ODPOWIEDŹ NA PYTANIA I ZMIANY

W odpowiedzi na pytania dotyczące dokumentacji projektowej na: „*Remont, przebudowę i docieplenie budynku Sądu Okręgowego w Siedlcach przy ul. Sądowej 2*” w unieważnionym w dniu 03 września 2018 r. postępowaniu nr Zpn-262-2/18, Zamawiający udzielił odpowiedzi oraz dokonał zmian w dokumentacji projektowej.

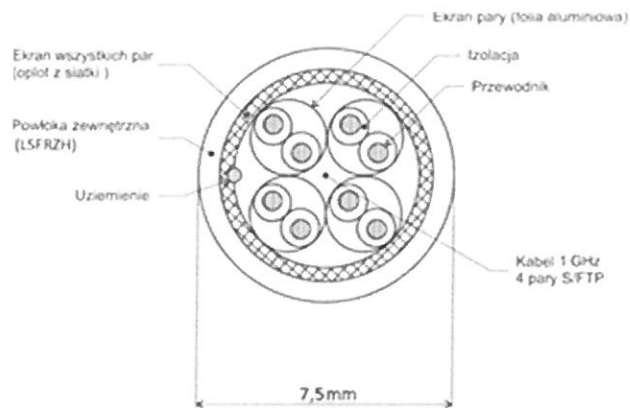
19. Zmiana nr 1:

W STWiOR INSTALACJE TELETECHNICZNE pkt. 3.6 „Rodzaje materiałów, Instalacje okablowania strukturalnego, Konfiguracja Punktu Logicznego (PL)” (str. 35), otrzymuje brzmienie:

„- Konfiguracja Punktu Logicznego (PL).

Punkt logiczny PL został zaprojektowany w oparciu o dwa uniwersalne ekranowane gniazda teleinformatyczne wyposażone we wkładkę z wtykiem 1xRJ45 w standardzie 45x45 (typ MOSAIC).

Punkt logiczny PL (system uniwersalny / otwarty) - oparty został na uniwersalnym ekranowanym gnieździe teleinformatycznym (z możliwością wielokrotnej wymiany interfejsu końcowego i jego konfiguracji w postaci wkładki, bez zmian w trwałym zakończeniu kabla na złączu). Zestaw instalacyjny ma zawierać: płytę czołową prostą z ramką montażową 45mm, ekranowaną puszkę instalacyjną (wymagany kontakt ekranu kabla i obudowy złącza po całym obwodzie kabla - 360°) z wyprowadzeniem kabla do góry, w lewo lub prawo oraz wyposażoną w złącze modułowe ze złączami 110. Dodatkowo należy wykorzystać zaciski umożliwiające optymalne wyprowadzenie i mocowanie kabla oraz jego ekranu a do właściwej identyfikacji etykietę opisową. Kabel transmisyjny S/FTP 1000MHz należy zakończyć na uniwersalnym ekranowanym złączu 8-pozycyjnym 2GHz,

akceptującym drut miedziany o średnicy 0,50 - 0,65mm (24 - 22 AWG). Proces zarabiania kabla na uniwersalnym złączu 110 wymaga zastosowania standardowego narzędzia tzw. uderzeniowego lub narzędzia do złączy LSA+. Dopuszczalne jest zastosowanie do montażu narzędzi, które w jednym ruchu terminują trwale wszystkie (wcześniej przygotowane) żyły kabla transmisyjnego na całym 8-pozycyjnym złączu modularnym. Do montażu można wykorzystać uchwyt montażowy i wzornik długości oraz rozmieszczenia par kabla, a w celu uzyskania właściwego dostępu także narzędzie do otwierania tylnej pokrywy gniazda. Należy zwrócić uwagę na zakończenie indywidualnych ekranów par transmisyjnych. Proces montażu ma powtarzalnie gwarantować najwyższe parametry – w tym celu maksymalny rozplot par transmisyjnych na ekranowanym uniwersalnym złączu modularnym 110 nie może być większy niż 6 mm. Taki zespół należy umieścić w ekranowanej obudowie/składanej puszcze Faraday'a z automatycznym, tzn. sprężynowym 360° uchwytem ekranu kabla. System uniwersalny ma gwarantować możliwość zmiany interfejsu – poprzez zastosowanie dowolnego interfejsu (np. typu RJ45, TERA, ARJ45, F), który może być wymieniony w dowolnym czasie użytkowania, celem udostępnienia nowych/innych możliwości transmisyjnych, zgodnie z życzeniem Użytkownika i jego potrzebami w tym zakresie. Zmiana interfejsu nie może powodować zmiany stałego zakończenia kabla i jego „rozszybia”, a ma być realizowana np. przez zamianę wkładki wymiennej po obydwu stronach łącza. System okablowania miedzianego ma mieć możliwość realizacji transmisji wielokanałowej (kilka aplikacji na tym samym kablu) przez wymianę wkładki zakończeniowej, np. 2xRJ45, 3xRJ45, 4xRJ45. Połączenia systemu uniwersalnego / otwartego mają pozwalać na rozbudowę ilości gniazd (interfejsów) końcowych bez konieczności dokładania kabla i ponownej terminacji kabla na złączu oraz bez potrzeby wymiany lub dodawania paneli krosowych. Rozbudowa może być realizowana przez rozdzielone (rozparowane) kable krosowe.”

Rys.1. Budowa kabla kat. 7A S/FTP

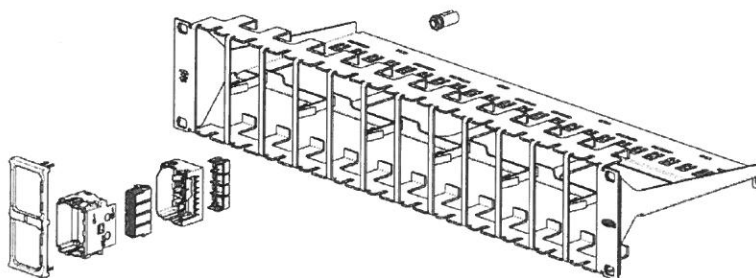
20. Zmiana nr 2:

W STWiOR INSTALACJE TELETECHNICZNE pkt. 3.6 „Rodzaje materiałów, Instalacje okablowania strukturalnego, Medium transmisyjne miedziane” (str. 36), otrzymuje brzmienie:

„- Medium transmisyjne miedziane.

Ze względu na obliczone wymiary przepustów kablowych oraz zaprojektowane trakty prowadzenia kabli i związane z tym przeswity, wymagane jest zastosowanie medium transmisyjnego o maksymalnej średnicy zewnętrznej 7,5mm (co determinuje maksymalną średnicę żyły na 23AWG). Nie dopuszcza się kabli o większej średnicy zewnętrznej. Instalacja ma być poprowadzona ekranowanym kablem konstrukcji S/FTP (ekranowanie par - laminowana plastikiem folia aluminiowa, ogólny ekran – siatka miedziana), z osłoną zewnętrzną trudnopalną (LSFRZH). Taka konstrukcja pozwala osiągnąć najwyższe parametry transmisyjne, zmniejszenie przesłuchu NEXT i PSNEXT oraz zmniejszyć poziom zakłóceń od kabla. Pozwala także w dużym stopniu poprawić odporność na zakłócenia zarówno wysokich, jak i niskich częstotliwości. Kabel musi spełniać wymagania stawiane komponentom przez najnowsze obowiązujące specyfikacje. Charakterystyka kabla ma uwzględniać odpowiedni margines pracy, tj. pozytywne parametry transmisyjne do min. 1000MHz. Kabel ten ma spełniać wymagania stawiane komponentom Kategorii 7A przez obowiązujące specyfikacje norm, równocześnie zapewniając pełną zgodność z niższymi kategoriami okablowania.

Charakterystyki transmisyjne kabla powinny odpowiadać kategorii 7A w klasie FA zgodnie z PN-EN50173 oraz ISC/IEC 11801 do min. 1000MHz."
